Gegenüberstellung der Änderungen am Bebauungsplan BO 45

Stand: 17.04.2020

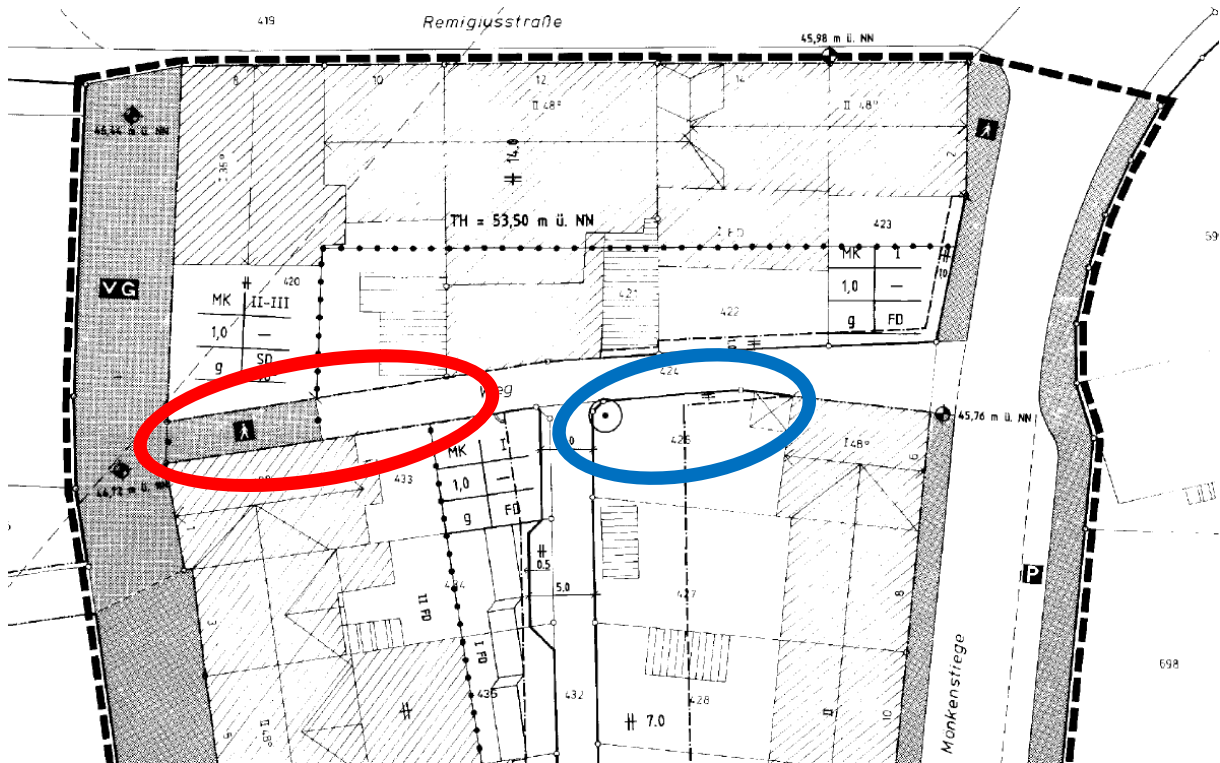
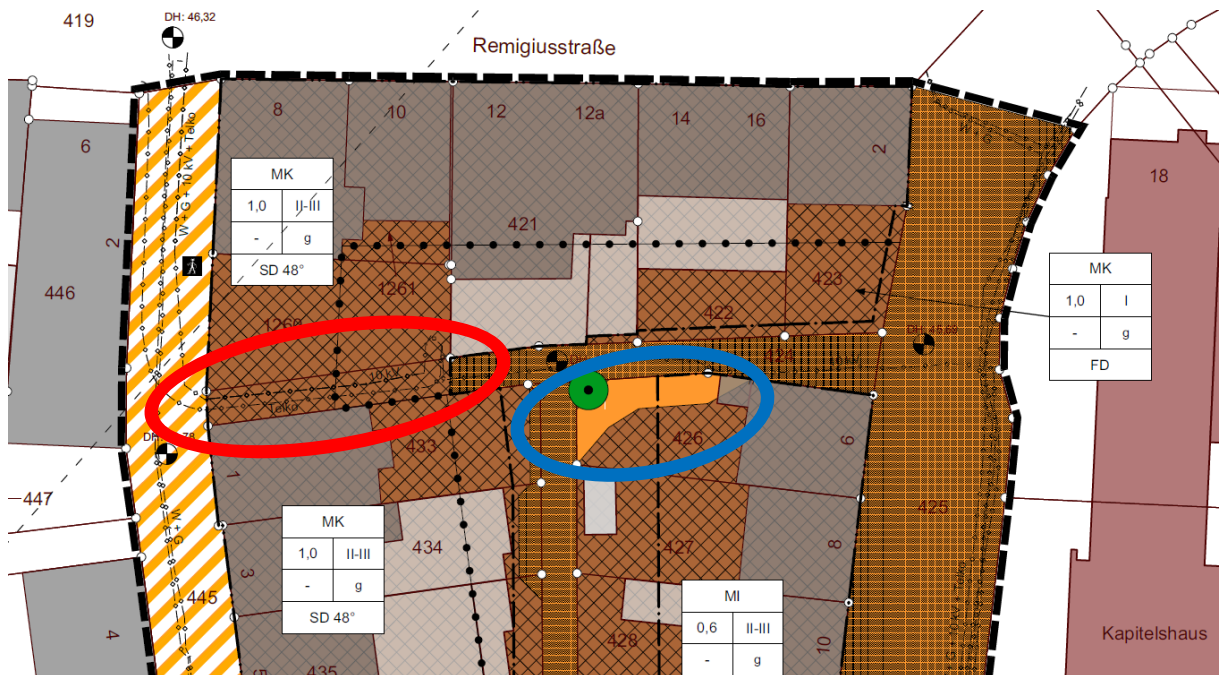
1. (rot umrandet): Änderung von Verkehrsfläche und Verkehrsfläche besonderer Zweckbestimmung in Kerngebiet, zur Kapuzinerstraße II-III Vollgeschosse, Grundflächenzahl 1,0, geschlossene Bauweise, Satteldach 48° und Traufhöhe 53,5 m ü.NN, zum Innenbereich I Vollgeschoss, Grundflächenzahl 1,0, geschlossene Bauweise, Flachdach

Vollständig überbaubare Fläche, nach Westen Baulinie, nach Osten Baugrenze
2. (blau umrandet). Änderung von Mischgebiet in Verkehrsfläche, Verschiebung der Baugrenze
3. keine weitere Differenzierung der Verkehrsflächen in der Mönkenstiege
